UMSÖGN VIÐ TILLÖGU

110686-MIN-001-V02

Lokun vinstri beygja á gatnamótum Bústaðavegar og Reykjanesbrautar á annatímum – áhrif á umferð

Breytt fyrirkomulag gatnamóta Reykjanesbrautar og Bústaðavegar

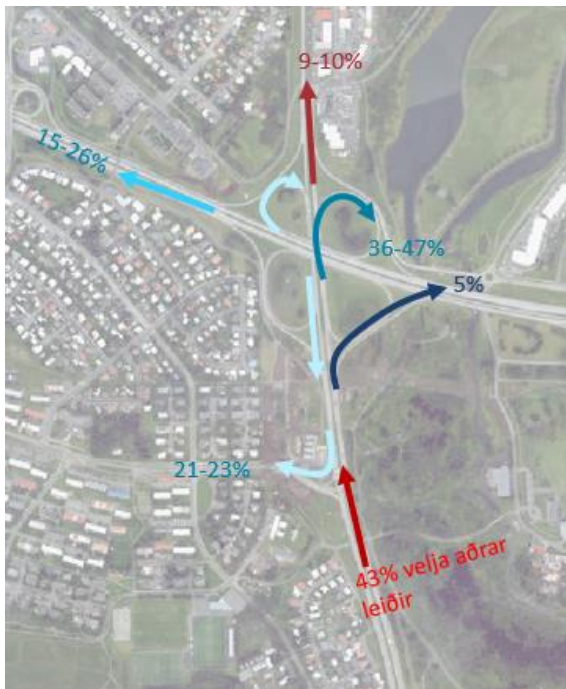
- Breyta þarf fyrirkomulagi gatnamótanna þar sem umferð sem leitar af Bústaðavegi til hægri á Reykjanesbraut til suðurs fær grænt á sama tíma og vinstri beygja af Reykjanesbraut í dag. Aðrein frá Bústaðavegi inn á Reykjanesbraut er það stutt að umferðaröryggislega séð væri ekki hægt að leyfa hægri beygju af Bústaðavegi án þess að stöðva umferð á Reykjanesbraut eða breyta fyrirkomulagi hægri beygjunnar.

- Ef fyrirkomulagi hægri beygju af Bústaðavegi væri ekki breytt, þyrfti umferð sem leitar frá Bústaðavegi inn á Reykjanesbraut að fara um gatnamótin á núverandi ljósastillingu líkt og er í dag. Þar með væri lítill ávinningur af því að loka vinstri beygjunni á háannatímum þar sem hægri beygjan væri hvort eð er að stöðva umferð eftir Reykjanesbraut til suðurs.

Ef leyfð er óhindruð hægri beygja um gatnamótin þyrfti að fara í varanlegar breytingar á gatnamótunum, a.m.k. breytingar sem vara allan sólarhringinn. Sjá má tvær útfærslur á slíkri lausn á mynd 2.

MYND 4 Hlutfallsbreyting akandi umferðar á meðan á lokun stóð í samanburði við sambærilegt tímabil eftir lokun. Jákvæð gildi tákna aukna umferð vegna lokunar gatnamóta Bústaðavegar og Reykjanesbrautar (rauður hringur) en neikvæð gildi minnkun.

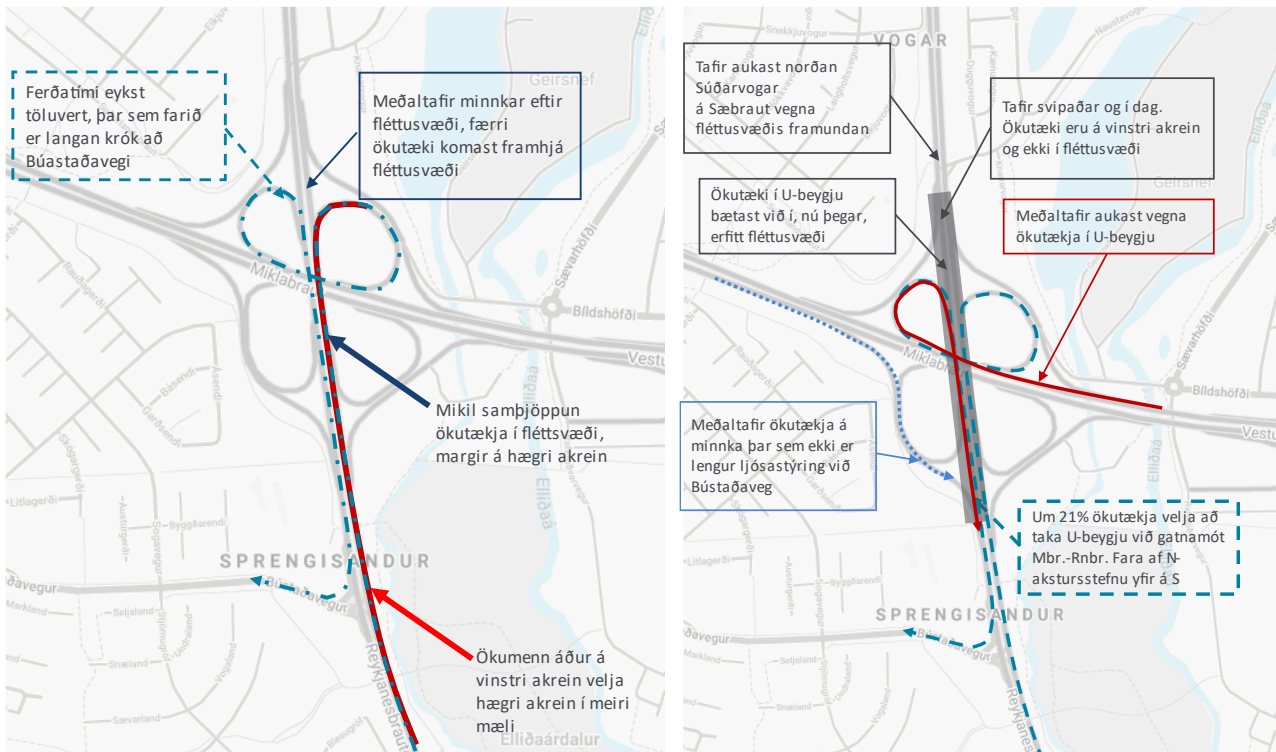
Vegna framkvæmda við hringtorg á Bústaðavegi árið 2022 var gatnamótunum lokað. Samhliða því var ákveðið að fara í greiningar á umferðinni. Greiningarnar ríma nokkuð vel við niðurstöður samgöngulíkansins (mynd 4) og því næsta víst að gera má ráð fyrir að ofangreindar niðurstöður (mynd 3) endurspegli raunverulega breytingu í leiðarvali við lokun vinstri beygjunnar.

Mestu umferðaraukninguna á meðan lokun stóð mátti sjá á vesturhluta Sogavegar, eða rúmlega tvöföldun, en einnig varð töluverð aukning um Réttarholtsveg og Grensásveg. Þá ber að nefna að umferð um Sogaveg eftir lokun var um 3.700 ökutæki en um 8.000 á meðan á lokun stóð sem samsvarar um 112% aukningu. Til samanburðar má sjá að aukning um norðaustur rampa Miklubrautar er um 46% eða um 3.300 ökutæki. Á Bústaðavegi var minnkunin um 30% á talningarstað næst Reykjanesbrautar sem samsvarar um 2.000 ökutækjum á dag. Á Réttarholtsvegi var aukning um 31% sem samsvarar um 1.800 ökutækjum á dag. TomTom-greiningar sýndu einnig sambærilegar breytingar í leiðarvali.

MYND 6 Meðalhraði síðdegis á Reykjanesbrautinni vorið 2024. Hæg umferð (um 40 -50 km/klst. meðalhraði þar sem leyfilegur hámarkshraði er 80 km/klst.) er frá Stekkjarbakka að Miklubraut síðdegis.

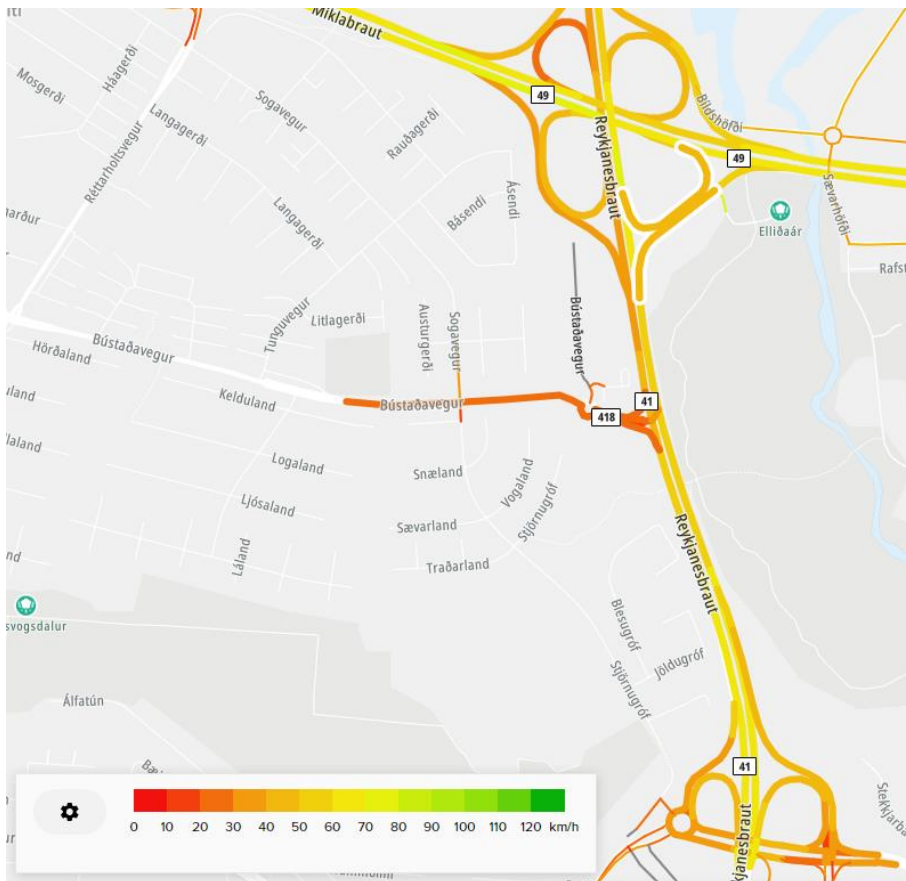
Einnig ber að nefna að nýlega hefur borið á umferðartöfum síðdegis eftir Reykjanessbraut til norðurs. TomTomgreiningar sem framkvæmdar voru veturinn/vorið 2024 sýna að raðir eru farnar að myndast til norðurs að rampa til austurs eftir Miklubraut/Ártúnsbrekku síðdegis (sjá mynd 6). Með því að loka vinstri beygjunni má gera ráð fyrir að umferð og raðir á þessum kafla muni aukast. Tafir síðdegis í hermílikani tóku ekki tillit til þessara tafa.

Lokun vinstri beygju inn á Bústaðaveg af Reykjanessbraut hefur því neikvæð áhrif á flæði umferðar til norðurs og líklegt að tafir þar muni aukast bæði árdegis og síðdegis.

Hönnunarforsendur

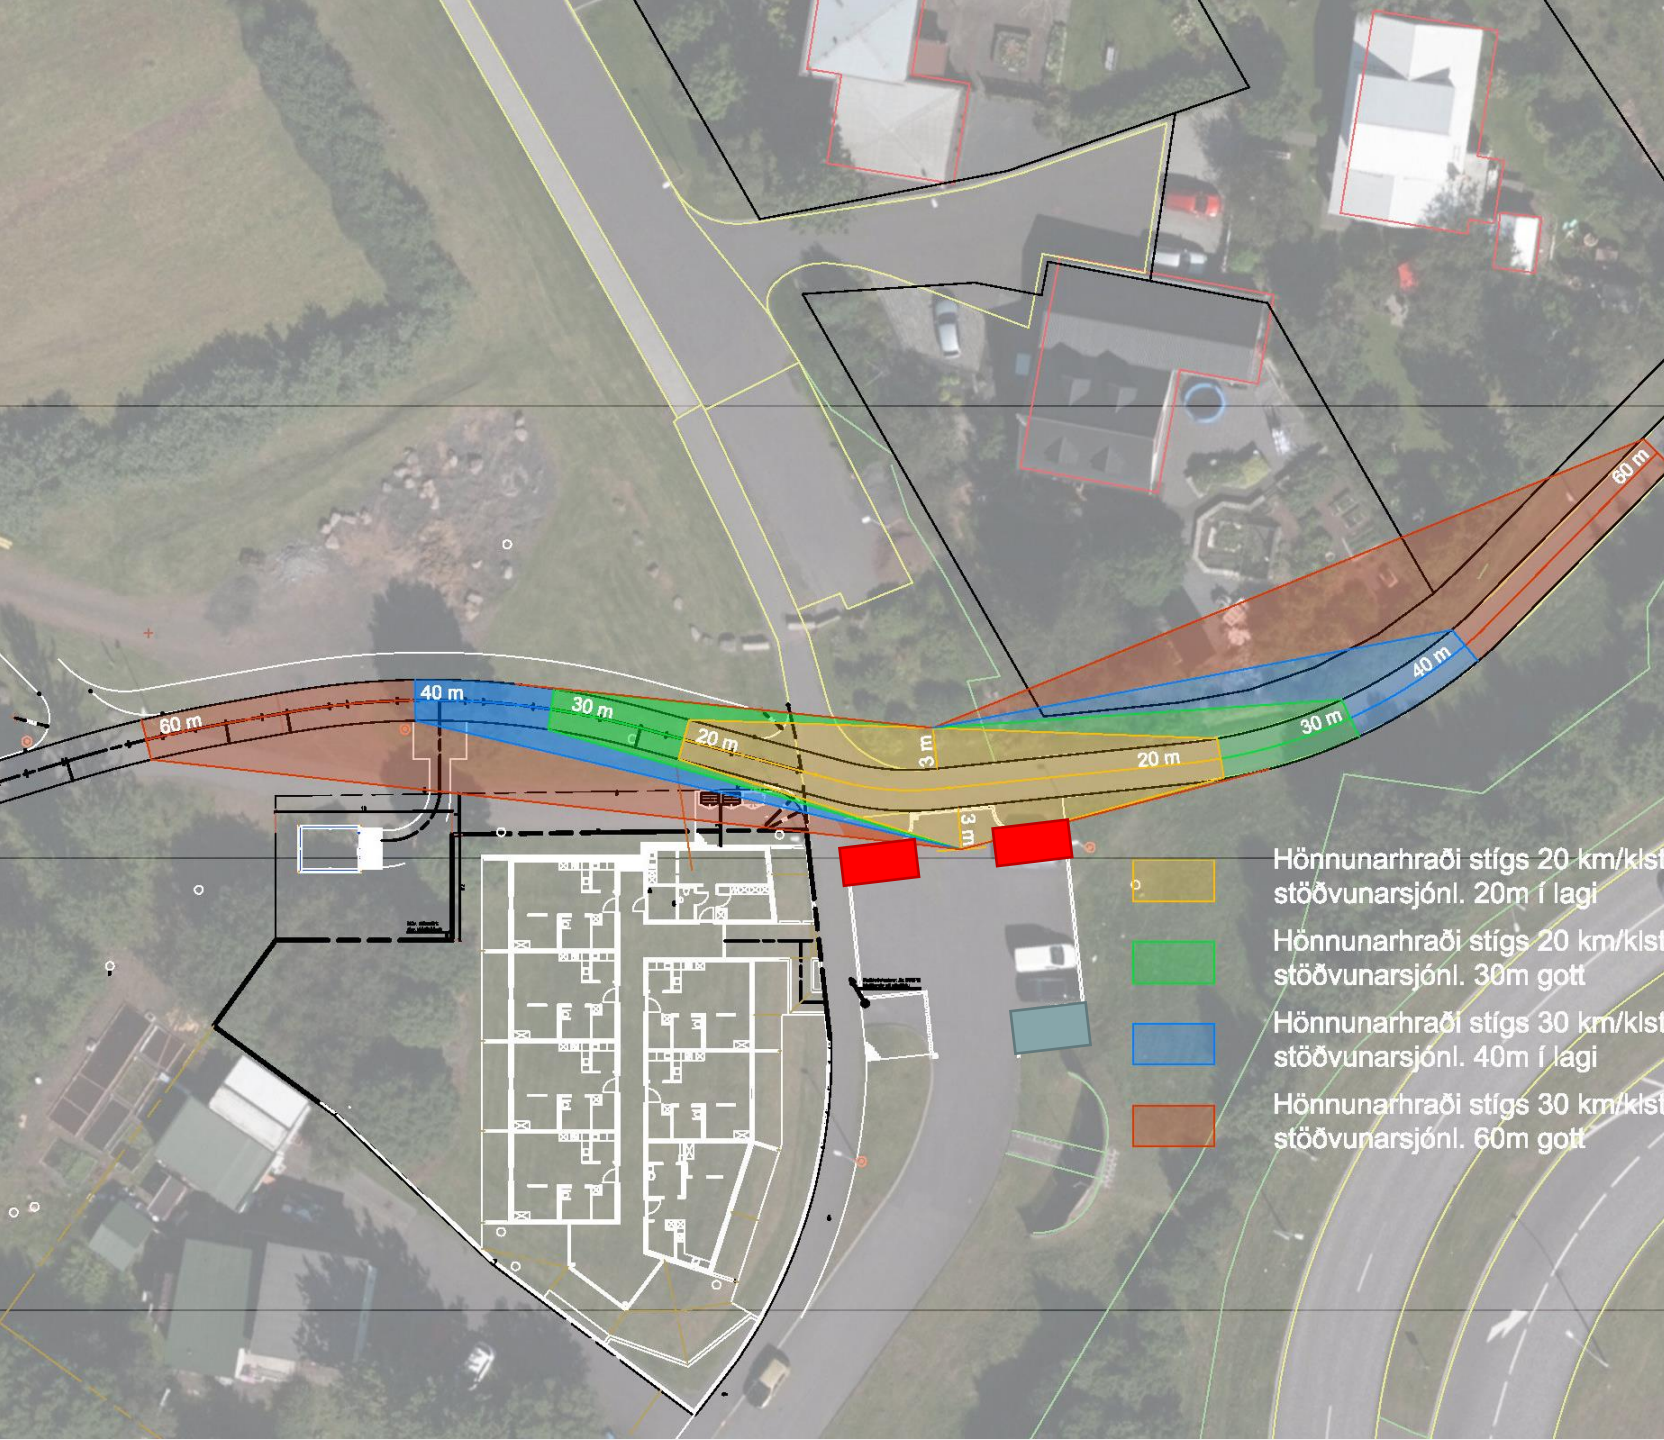
- Innan svæðisins sem markast af línunum ætti ekkert að hindra útsýni ökumanns eða hjólreiða/göngufólks.
- Lagt til að fjarlægja tvö stæði næst stígnum
- Gróður ætti ekki heldur að vera hærri en 120 cm beggja megin við tenginguna
 - Mikilvægt að snyrta gróður

Tillaga að hönnun

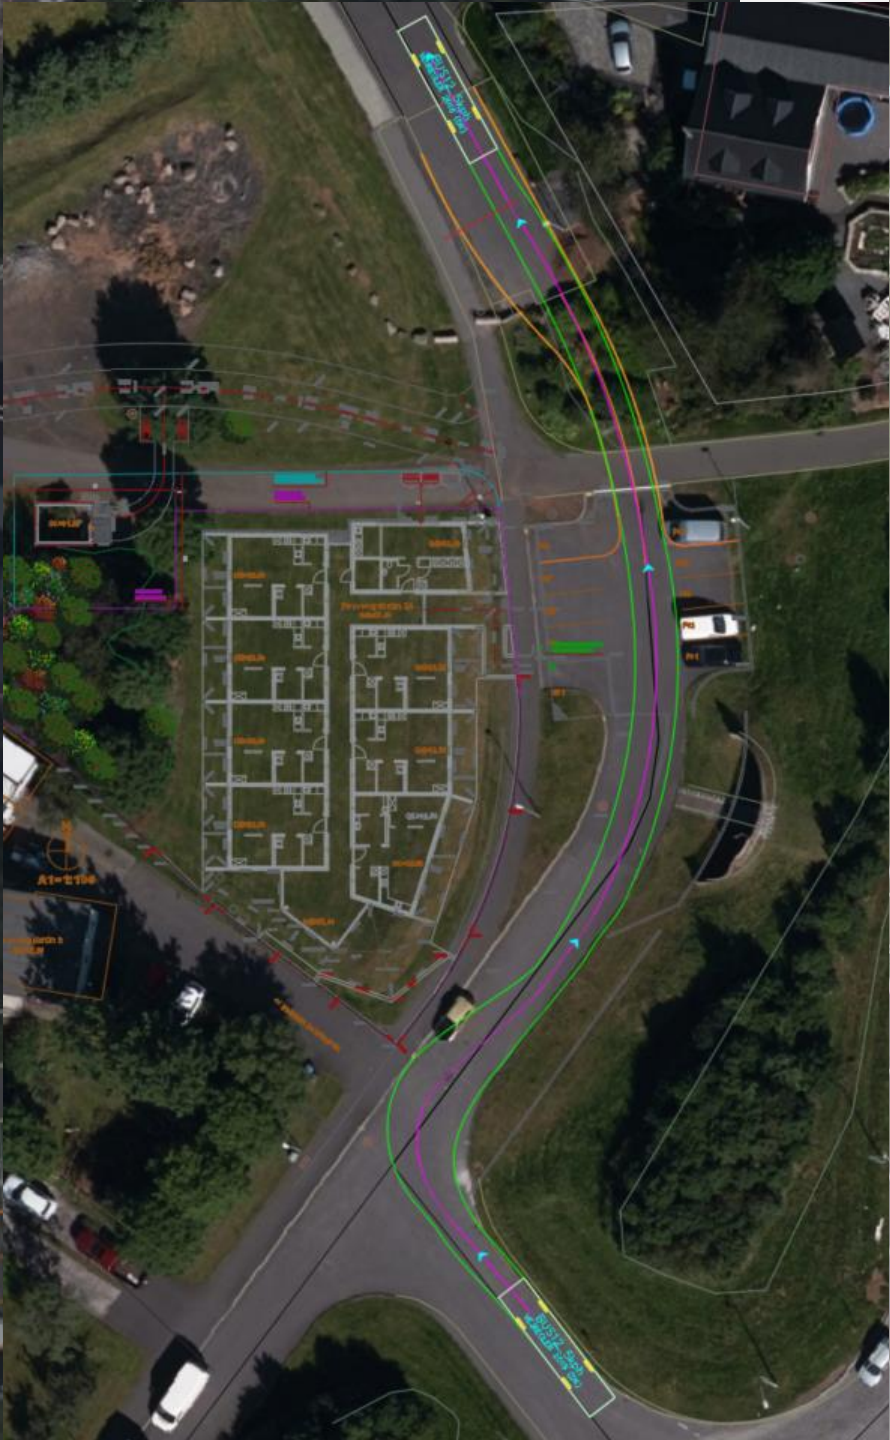
- Prenging – aðeins einn vagn kemst um tenginguna í einu
- Lagt til að strætisvagn sem kemur frá Fossvogsbrún eigi réttinn um vegtenginguna á umferð vagna úr gagnstæðri átt (frá Stjörnugróf)
- Lagt til að stýra umferð um hlið
 - Strætó og neyðarbílar
 - Strætisvagnar stoppi
- Hægt að viðhalda stæðum í Fossvogsbrún en ekki í Stjörnugróf
